## PM - Ljudförbättrande åtgärder - Träkvista Torg

Detta PM besvarar Ekerö kommuns synpunkter gällande trafikbullerutredningen för Träkvista torg. Utredningen presenteras i Structor Akustiks rapport 2016-098 r02, 2018-02-23.

Denna rapport är en revidering med förtydligande av ljudnivåer vid Brittgården.

Figur 2. Dygnsekvivalent och maximal ljudnivå 1,5 m över mark på torget. Utdrag ur Structor Akustiks rapport 2016-098 r02.

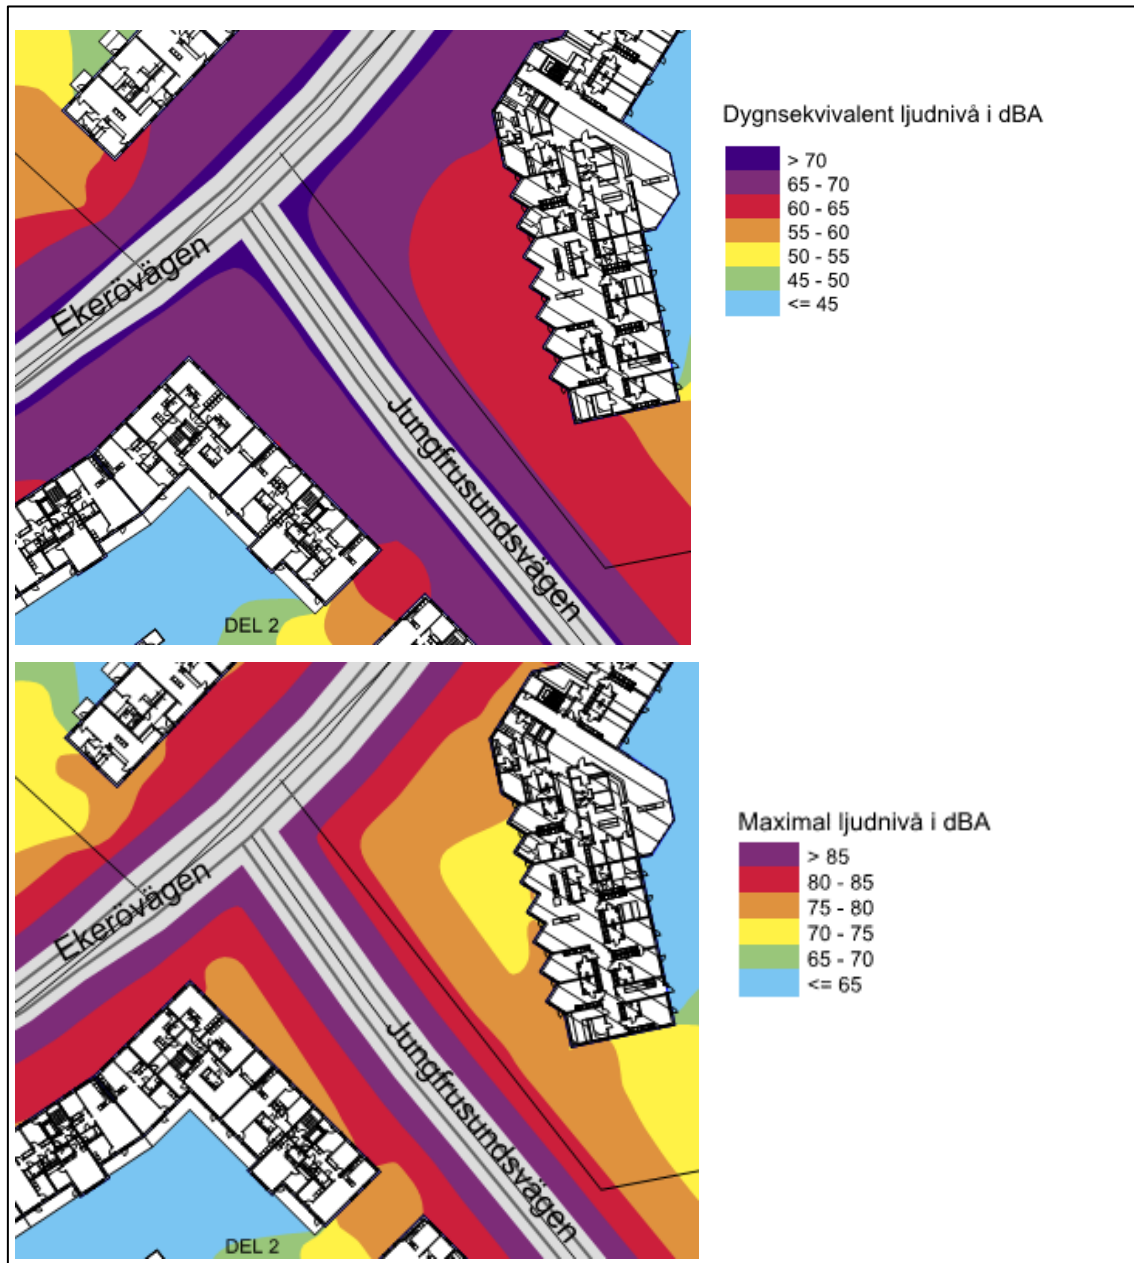
- Studera om och hur ljudmiljön för torget kan förbättras i nuvarande läge. Det finns riktlinjer för torgmiljöer, uteservering och dylikt som vi bör sträva efter för delar av torget, förslagsvis bör visas på att det går att uppnå runt cafébyggnaden.  
[https://skl.se/download/18.5eadaba015ee6d85938c2a62/1507733348165/SKL\\_S5\\_Skapa-goda-ljudmiljoer\\_webb.pdf](https://skl.se/download/18.5eadaba015ee6d85938c2a62/1507733348165/SKL_S5_Skapa-goda-ljudmiljoer_webb.pdf)  
Miljönämnden anger att det är önskvärt att del av torget utformas så att det kan uppnå 55 dBA ekvivalent ljudnivå och 70 dBA maximalnivå. Ljuddämpande åtgärder ska dock fortsatt uppfylla torgets krav på god tillgänglighet och god gestaltning.

Ljudnivån på torget är 60-70 dBA dygnsekvivalent ljudnivå och 70-80 dBA maximal ljudnivå. Målvärden föreslagna av SKL bedöms endast kunna nås vid mindre delar av torget där åtgärder medges. Åtgärdsförslag i detta PM har utvärderats utifrån bedömningar och uppskattningar istället för med beräkningar med motivering att osäkerheten och komplexiteten i beräkningarna inte ger mervärde i detta fall.

Figur 8. Skillnad i dygnsekvivalent ljudnivå nulåge jämfört med efter att byggnaderna uppråttats. OBS: ej aktuell byggnadsutformning.

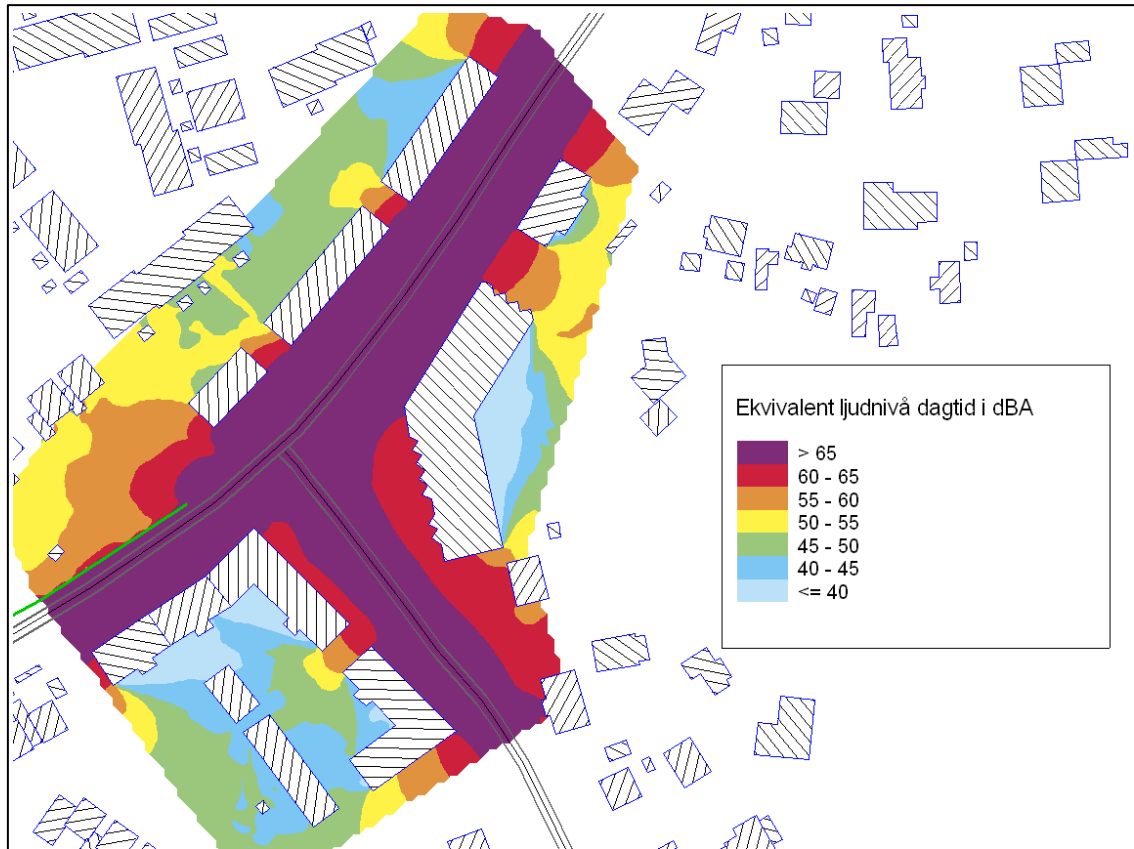
- En exploatering av området innebär att bullerplanket mot Brittgården tas bort och ersätts med ny bebyggelse. I senaste förslaget föreslås en öppning i bebyggelsen mot Brittgården vilket medför att bullerriktlinjerna inte uppnås för Brittgårdens uteplatser. Detta ger en betydande inskränkning i bostädernas boendemiljö och måste åtgärdas. Placering av bebyggelsen ska ske till förmån för boendemiljön.

Den tidigare bullerutredningen som ligger till grund för detaljplanen för Tråkvista torg utredde påverkan på ljudmiljön för befintliga bostadsområden, avsnitt 6.6. De planerade byggnaderna är högre ån befintlig skårm vilket ger en bättre skårmade effekt jämfört med befintlig skårm, se Figur 8 nedan.
